**ГОСТИНИЦА, РАСПОЛОЖЕННАЯ ПО АДРЕСУ: Г. МОСКВА, ВНУТРИГОРОДСКОЕ
МУНИЦИПАЛЬНОЕ ОБРАЗОВАНИЕ ПРЕОБРАЖЕНСКОЕ, УЛ. ПОТЕШНАЯ, ВЛ.5, СТР. 1, 2.**

РАБОЧАЯ ДОКУМЕНТАЦИЯ

11-ОМ/2023-КМ1

(Изменения внесены по замечаниям из Терра 360 от 07.04.2025, заданию АР от 24.04.2025 на скобы для выхода на кровлю
и заданию АР от 28.04.2025 на металлические стремянки на кровле.)

Схема расположения стоек для крепления навесного фасада над террасой 14 этажа

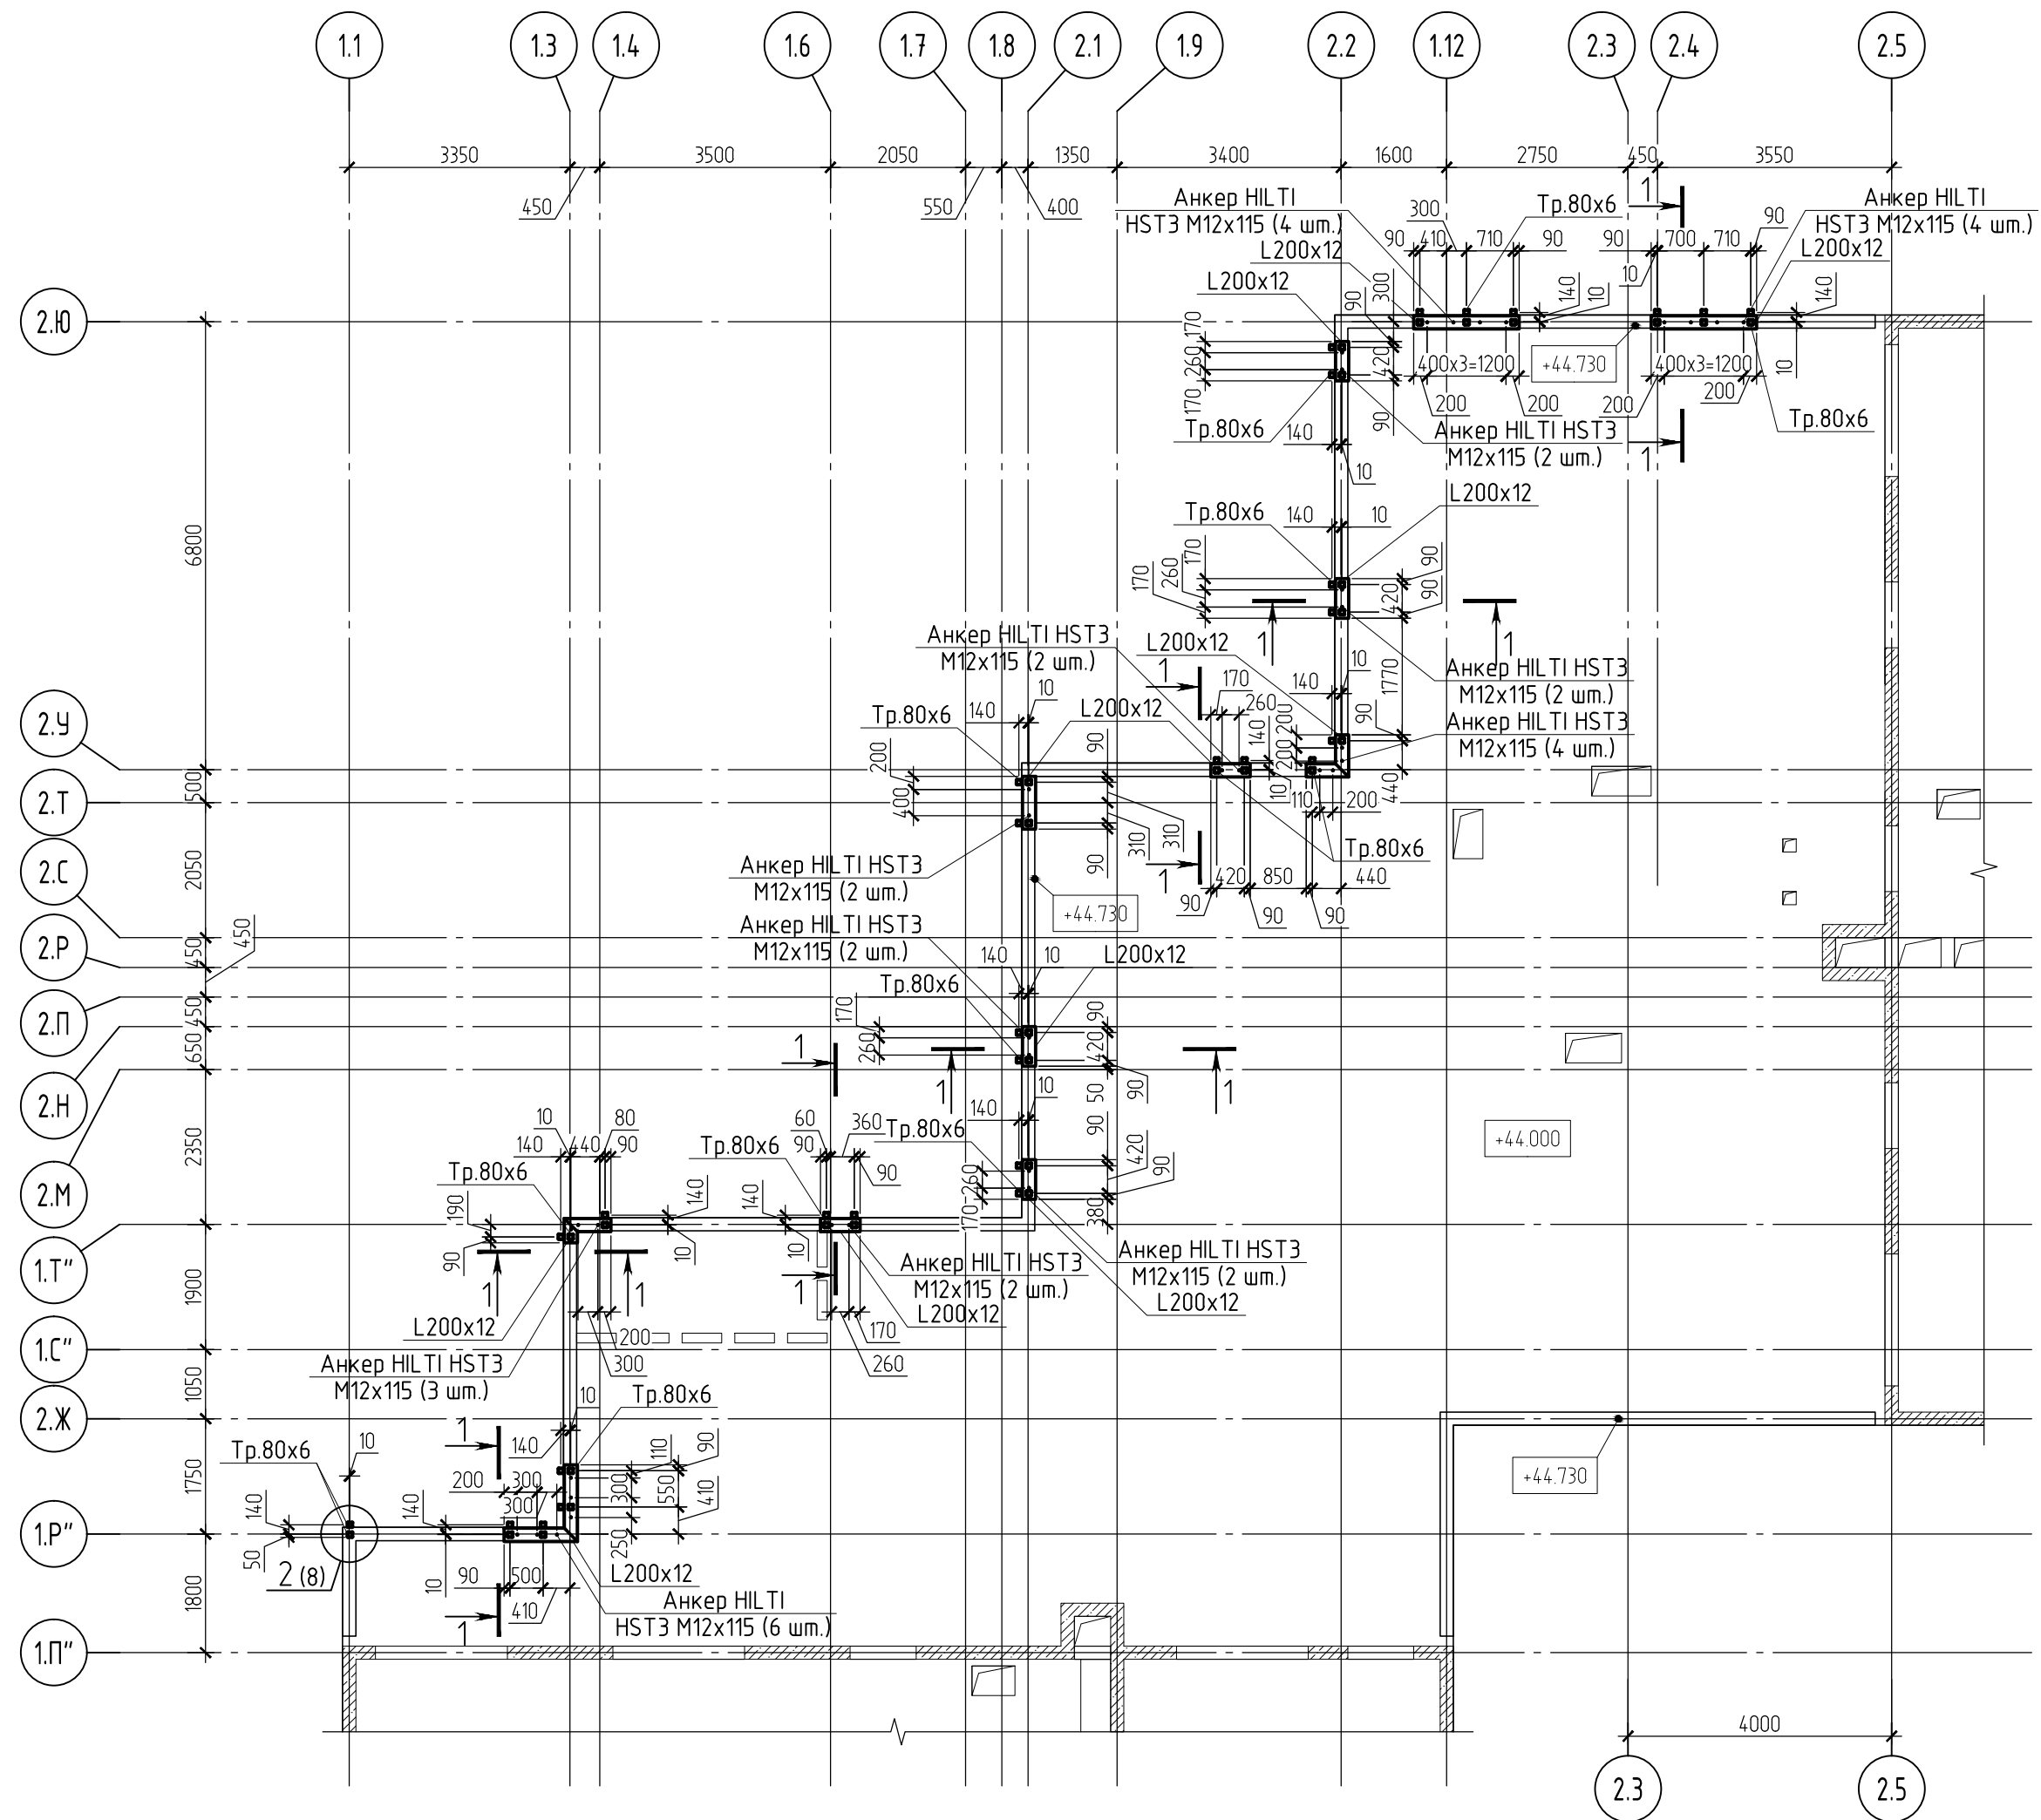
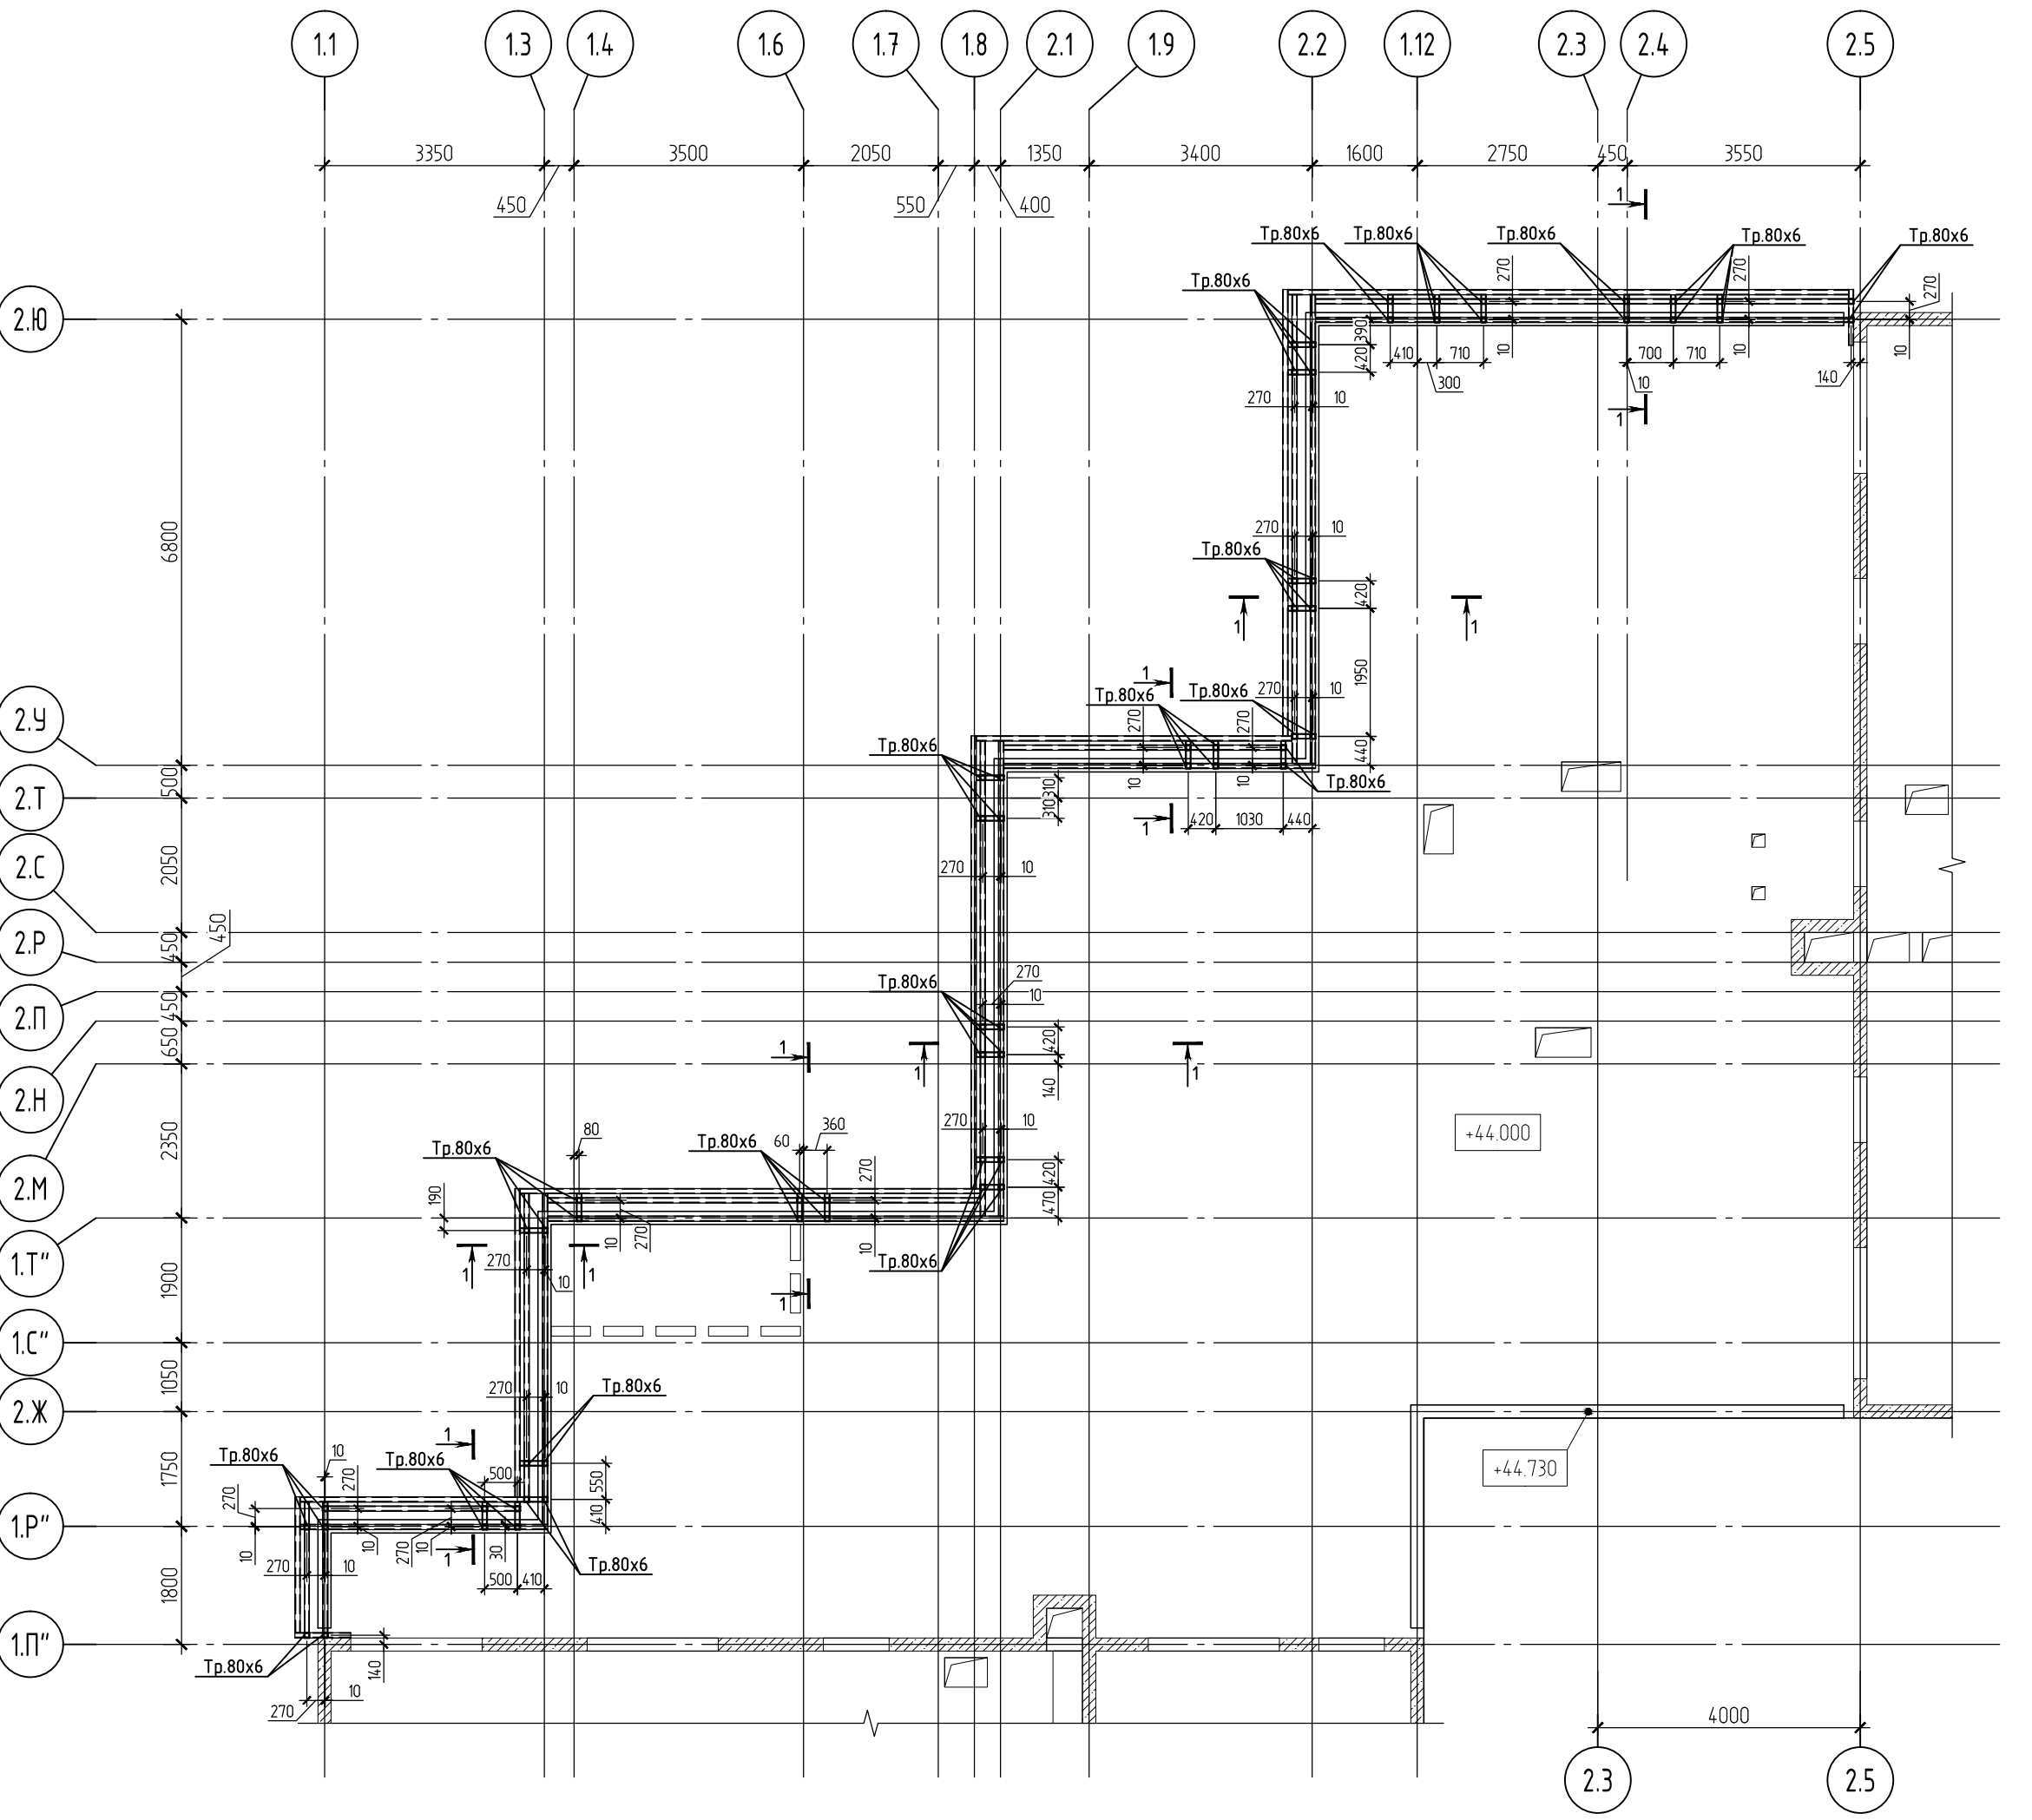
Изменение от 16.04.2025. Разработаны металлические конструкции для крепления навесного фасада над террасой 14 этажа на основании задания АР от 07.11.2024.
